Referencia: Solicitud de PCT Patente de Invención denominada
Generador de Humo con Deflector.

Asunto: Respuesta al Requerimiento No. 3523 del 15 de marzo de 2021.

Expediente No. NC2019/0004566

Fig. 2

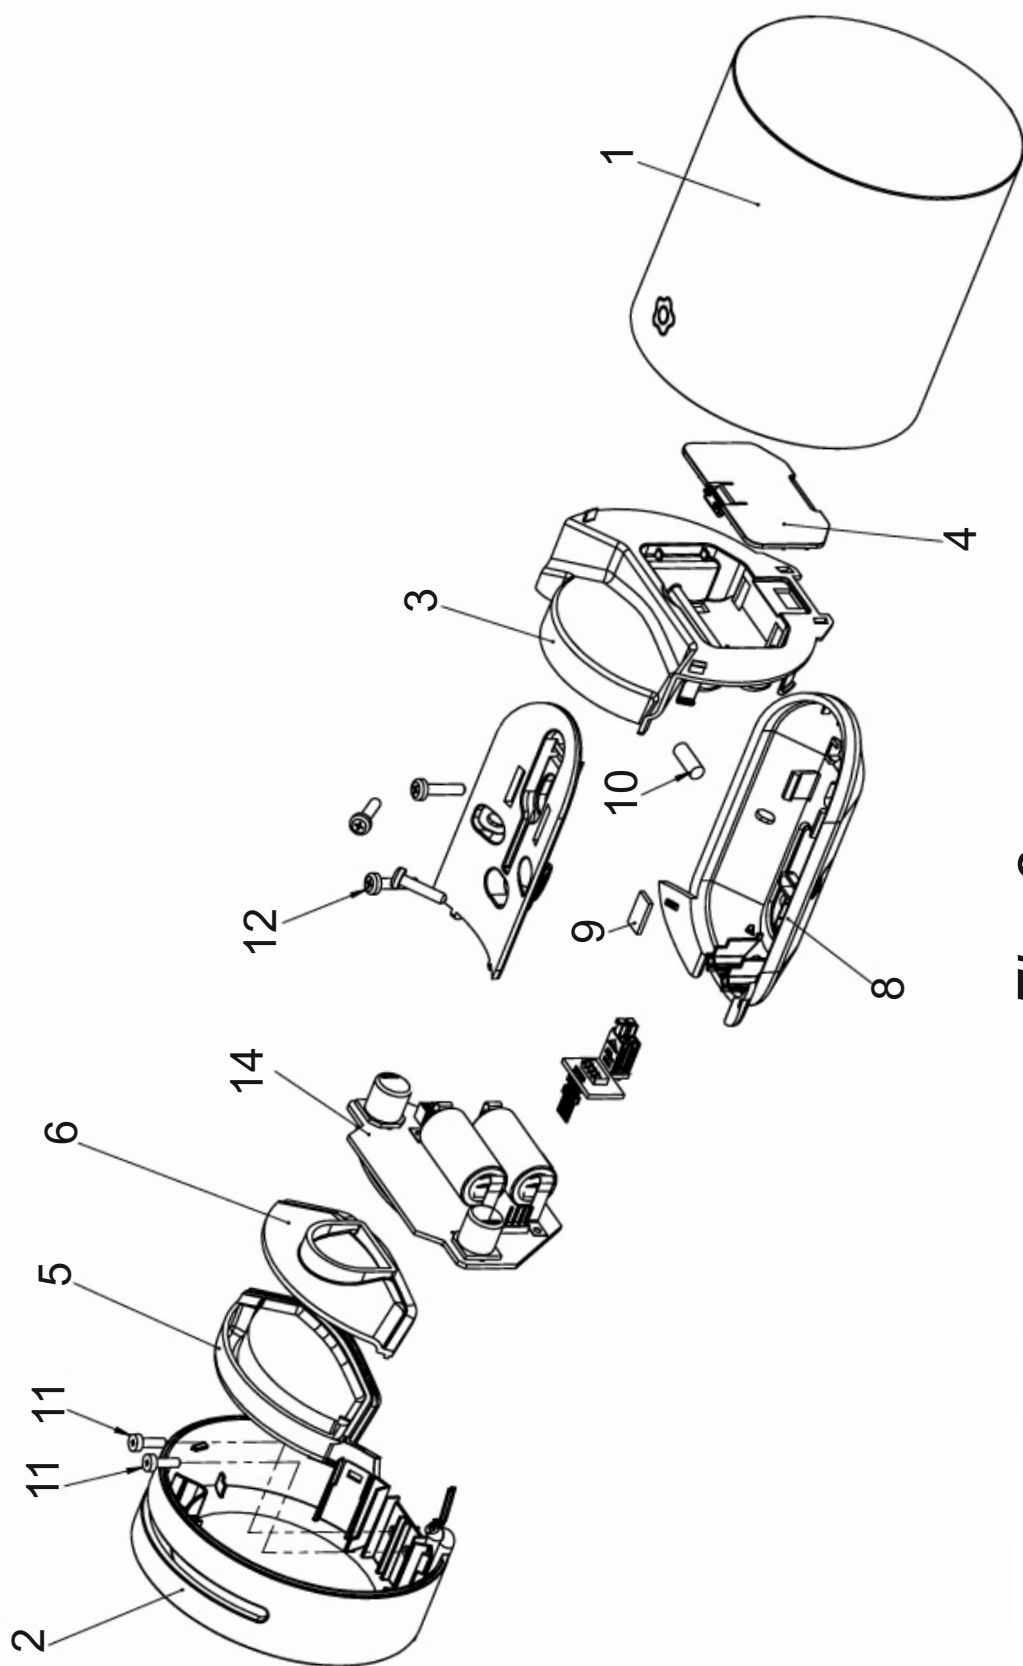
Con respecto a la cuestión de la divulgación, en las Figuras 2, 7a y 7b (y sus correspondientes descripciones en los párrafos 14, 24 y 25), se puede ver

claramente que la electrónica relevante la proporciona la unidad que se adjunta en el parte inferior del generador de humo 710, mientras que el depósito de productos químicos se encuentra únicamente en la parte superior 1/101.. Por lo tanto, esta objeción queda solventada.

Estas referencias numéricas han sido eliminadas de la nueva Figura 2 que se presenta también como contestación a este oficio, sin que esto suponga una ampliación de materia.

Fig. 6a

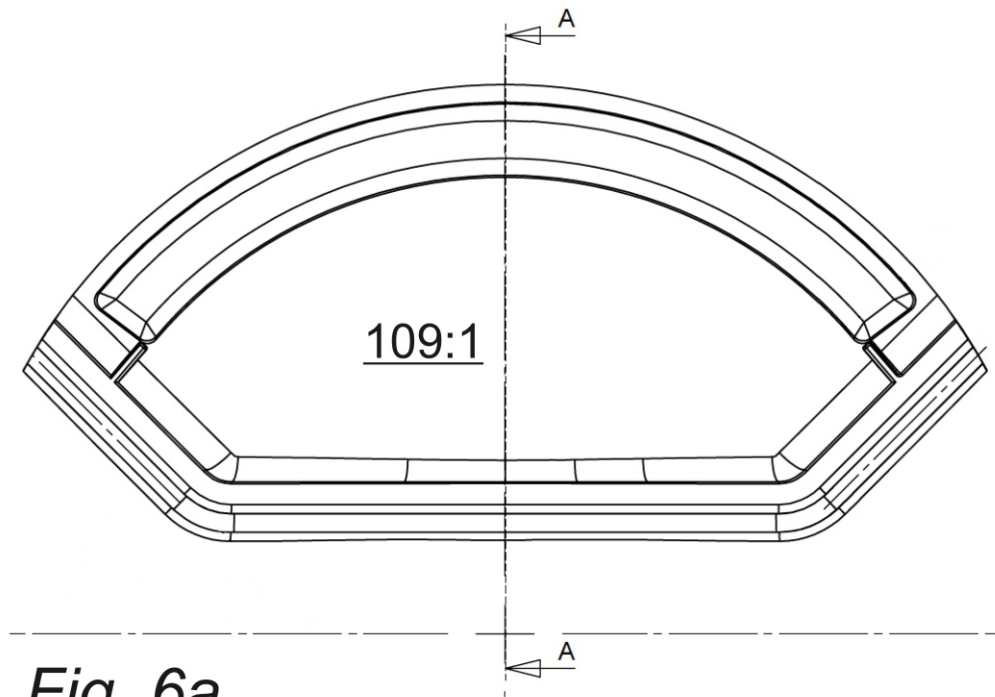
En respuesta al Oficio Técnico y a las objeciones formuladas en el mismo, el solicitante presenta hojas FIGURAS modificadas, incluyendo las modificaciones sugeridas en el Oficio: se han eliminado las cotas de las figuras 4b, 4c, 6a y 6c.
